論点整理

平成30年2月20日
事務局

これまでの検討を踏まえた主な論点(共通インターフェース仕様関係)①

事業の切り分けのイメージ（消防救急無線を更新する場合）

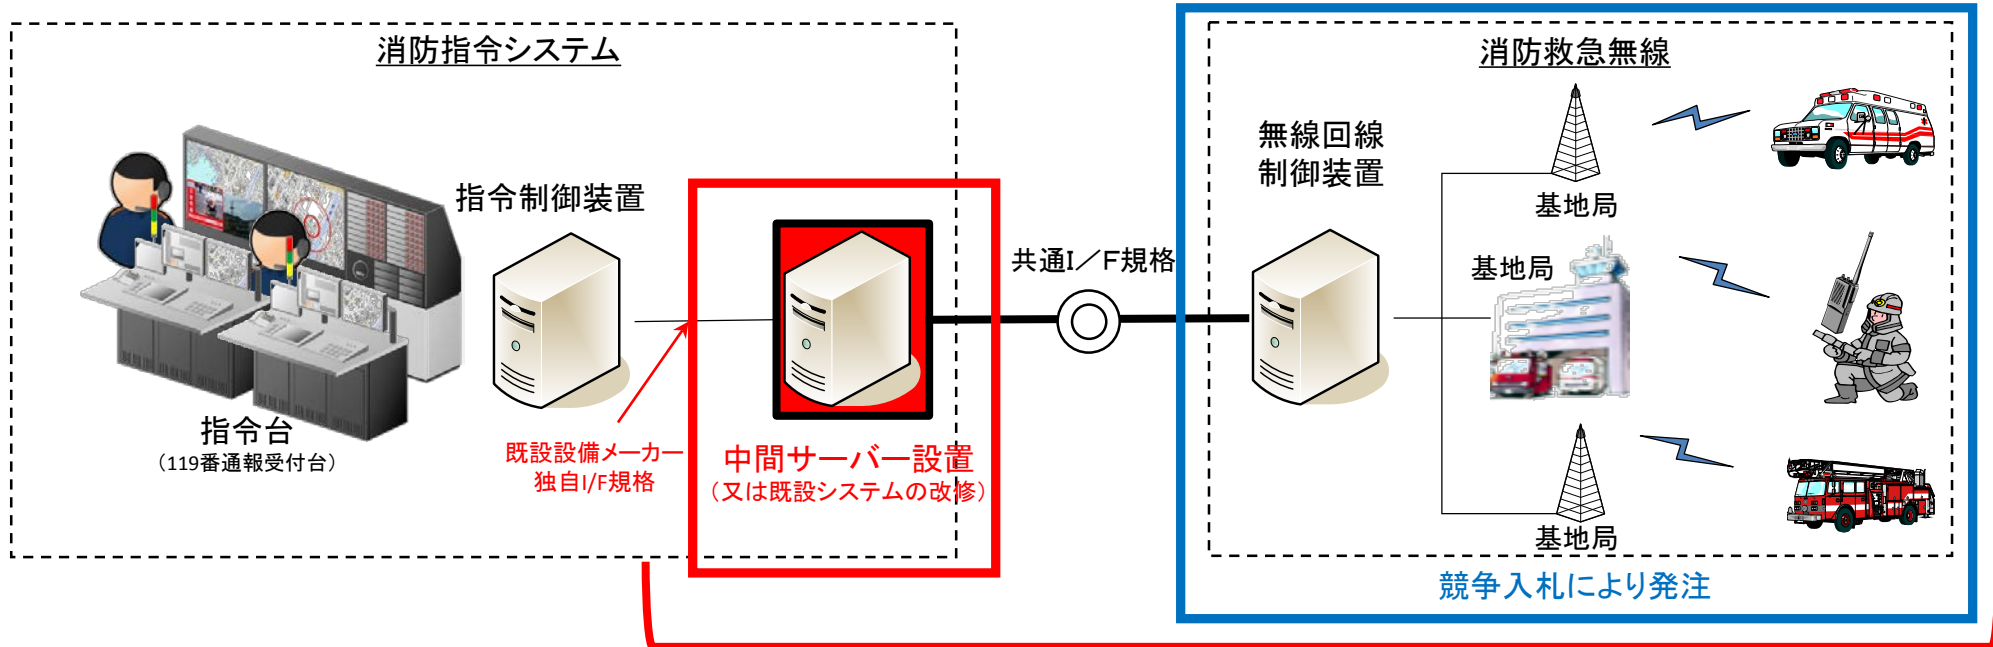
- 消防救急無線の更新を行う事業者が、中間サーバーの構築（又は既設システムの改修）を含めて行うこととすると…
 - ・事業者が直接行う ⇒ 既設システムのメーカー以外は対応不可能
 - ・事業者が既設指令システムメーカーに一部委託する ⇒ 事前に費用査定ができず入札への参加が困難

- 消防指令システムや消防救急無線の整備・更新を行う際に、両システムの接続のために既設設備の改修や中間サーバーの設置が必要となる場合には、既設設備メーカー以外の事業者が入札に参加できなくなることを防ぐため、別の事業に切り分ける必要がある。
- また、整備・更新を行う事業者が既設設備のメーカーと異なる場合には、発注元の消防本部が主体となってそれぞれの設備の接続に必要な事業者間の調整を行うことが望ましい。
